Mission régionale d'autorité environnementale
BOURGOGNE - FRANCHE - COMTÉ

**Avis de la Mission Régionale d'Autorité environnementale
de Bourgogne-Franche-Comté
sur le projet de centrale photovoltaïque flottante et
sur la mise en compatibilité du plan local d'urbanisme (PLU)
de la commune d'Héry (89)**

N °BFC-2023-3859

Figure 2 : Plan masse du projet (Source : étude d'impact - §.4.3.2)

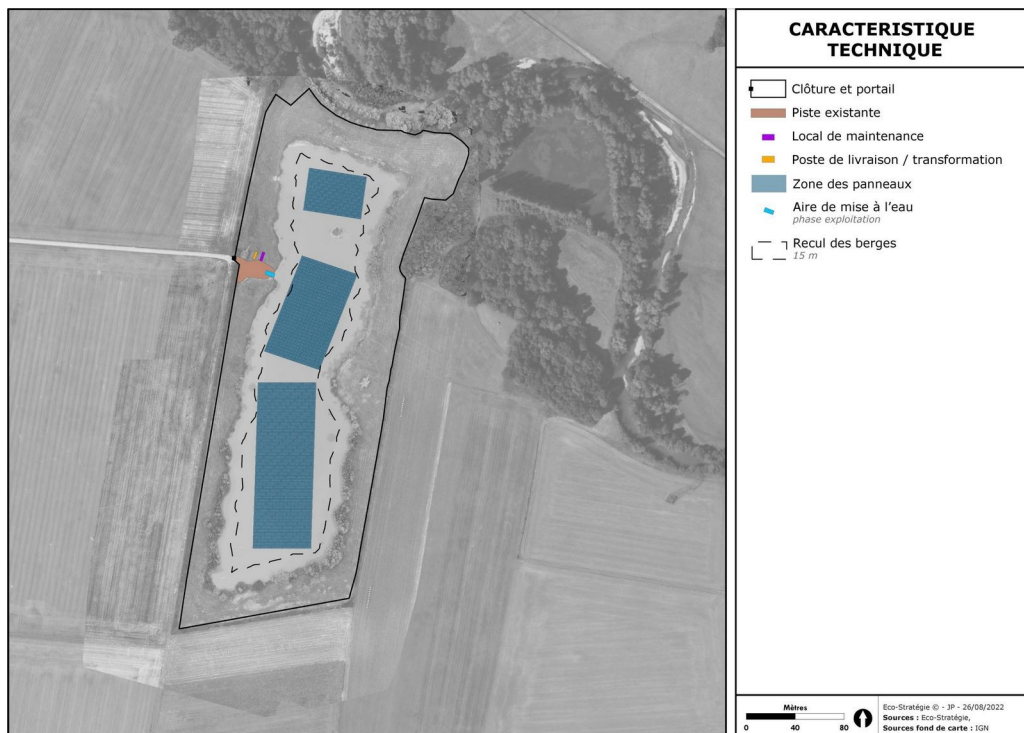
Le chantier, prévu pour une durée de cinq à six mois environ, doit permettre l'implantation d'environ 4 550 modules photovoltaïques, un poste de livraison / transformation et un conteneur de maintenance ; 520 m² de pistes sont nécessaires, comportant notamment une aire de mise à l'eau : celle-ci permettra d'installer et d'assurer la maintenance des panneaux, disposés selon une inclinaison de 12° environ sur des flotteurs, reliés entre eux en chaînes pour former des îlots. Pour assurer la stabilité de ces derniers, le dossier prévoit de les ancrer en fond de bassin par des vis⁹. Le recul des îlots vis-à-vis des berges sera d'environ 15 m, du fait d'enjeux environnementaux. La surface projetée couverte par les panneaux photovoltaïques représente 1,73 ha, équivalant à moins de 50 % de la surface en eau de l'étang.¹⁰

10 Il est à noter que la surface du plan d'eau est peu citée, et quasiment jamais explicitement relevée dans les données du projet ; on peut cependant l'évaluer à environ 4 ha, si l'on en croit le taux de recouvrement des panneaux inférieur 50 %, dont la surface projetée est de 1,73 ha. Cette estimation est corroborée par le tableau de la partie VI.2.3 qui totalise une surface en eau de 4,11 ha ; le paragraphe IX.3.1.2 indique néanmoins 1,72 ha de panneaux avec un taux de recouvrement des panneaux de 37 %, ce qui aboutit à plus de 4,6 ha pour le plan d'eau ; enfin, une référence de 4,7 ha est évoquée en IX.3.1.1. Toutes ces données discordantes gagneraient à être harmonisées et clairement énoncées.

- L'impact sur cet habitat d'herbiers aquatiques, présent tout autour du plan d'eau, est également limité par la mesure d'évitement E1.1a¹⁹ qui préserve une bande de 15 m tout le long de la berge²⁰. Il faut cependant relever que cette mesure ne sera pas aussi efficace que le dossier peut l'annoncer,

puisque une moitié des ancrages, soit environ 40, y seront disposés²¹. L'affirmation d'un niveau d'incidence qualifié de faible reste à démontrer, d'autant plus compte tenu d'une technique d'ancrage particulièrement intrusive, effectuée sur un milieu reconnu sensible, que le dossier reconnaît *de première importance pour la faune*. En outre, il faut en tout état de cause noter qu'elle n'est pas prise en compte dans l'évaluation des impacts²².

- **d'apporter des précisions concernant la technique d'ancrage sur la zone sensible des berges (herbiers aquatiques, d'intérêt communautaire), ainsi que son impact, et de le faire apparaître plus clairement dans l'évaluation des enjeux ;**

- **d'étudier d'éventuelles alternatives pour éviter un impact sur ce milieu, ou le cas échéant le réduire voire le compenser.**
- Au fil de l'étude des variantes envisagées, le projet a progressivement réduit la surface en eau couverte par les panneaux, pour aboutir à un taux de 37 %. Le dossier juge ainsi faible à modéré²³ l'impact résiduel dû à l'ombrage des panneaux en phase d'exploitation. Deux mesures de suivi (S0²⁴ et S1²⁵) y sont associées, visant à effectuer un suivi de l'évolution de la trophie et de l'état écologique du plan d'eau, et cela tout au long de la vie du projet (pour S1). Aucune mention n'est faite d'un suivi de l'évolution des populations d'insectes notamment pour l'alimentation des chiroptères et d'une partie de l'avifaune.

En outre, la ceinture d'herbiers aquatiques, qui correspond au milieu de vie de l'Anodonte des Étangs, lequel est essentiel à la reproduction de la Bouvière (patrimoniale et à enjeu fort), verra l'implantation d'une quarantaine d'ancrages à vis. Ce mollusque étant sensible aux pollutions toxiques des sédiments, l'impact de ces ancrages, considéré comme faible dans le dossier, mériterait d'être précisé.

- **d'apporter des précisions concernant la technique d'ancrage sur la zone sensible des berges (herbiers aquatiques) et à son impact sur les populations d'Anodonte des Étangs, indispensable à la reproduction de la Bouvière.**
- **d'étudier en cas d'impact avéré d'éventuelles alternatives pour éviter un impact sur ce milieu, ou le cas échéant le réduire voire le compenser.**
